Vysvětlení, doplnění nebo změna zadávací dokumentace k veřejné zakázce malého rozsahu s názvem „Pasečnice – Stará Huť – zpomalení odtoku z území, výstavba MVN a tůň“ realizované mimo režim zákona č. 134/2016Sb., o zadávání veřejných zakázek, ve znění pozdějších předpisů.

Úplné znění dotazu ze dne 24.07.2025:

Zemník na p. č. 538/4 v k. ú. Pasečnice

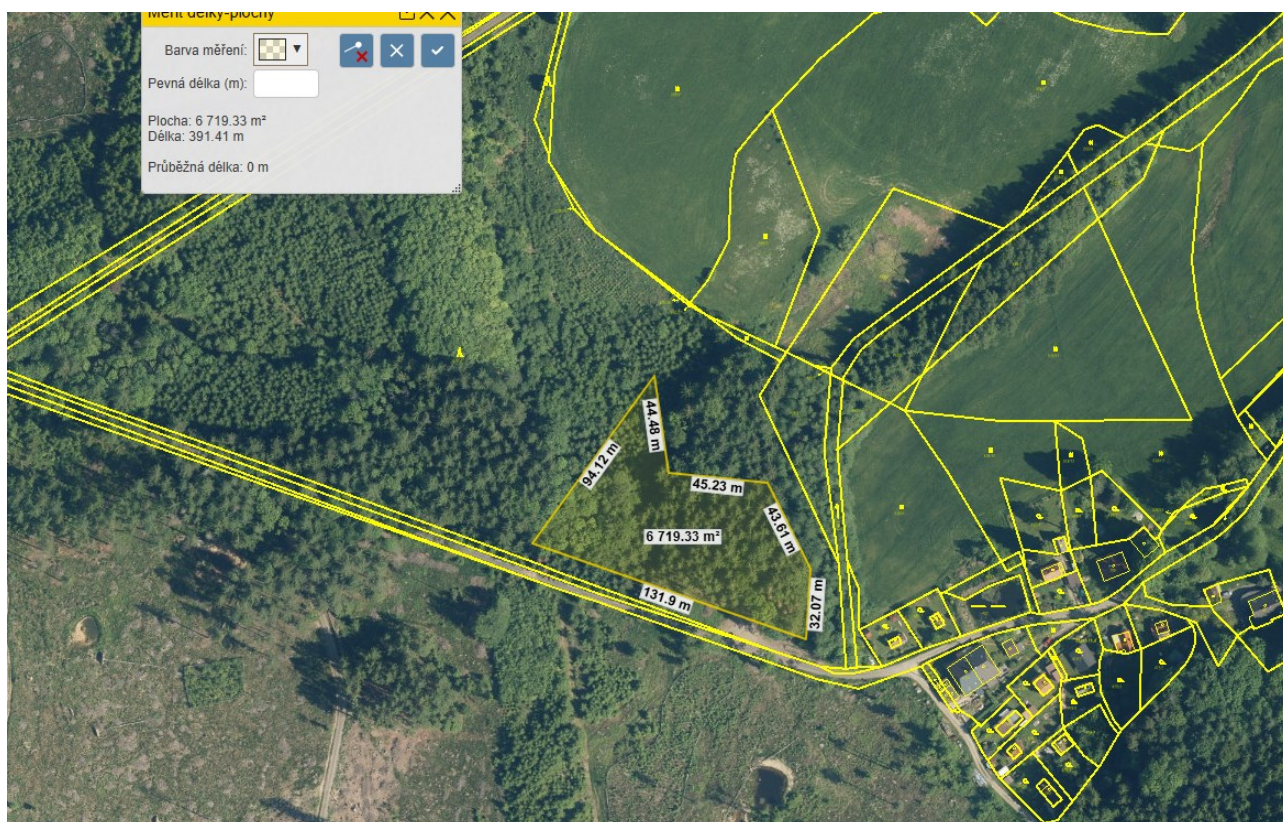
v rozpočtu se nachází položka „těžba zeminy pro tvorbu hráze“ a „doprava zeminy vhodné pro stavbu hráze“, z projektové dokumentace není zřejmé místo a vzdálenost a trasa této těžby, prosíme o upřesnění.

Zemník k rozpočtové položce 35 bude otevřen na pozemcích dotčených stavbou p. č. 538/4 nebo p. č. 970/4, oba v k.ú. Pasečnice. Přesné umístění určí technický dozor v průběhu realizace stavby. Doprava zeminy bude v rámci staveniště do 100 m.
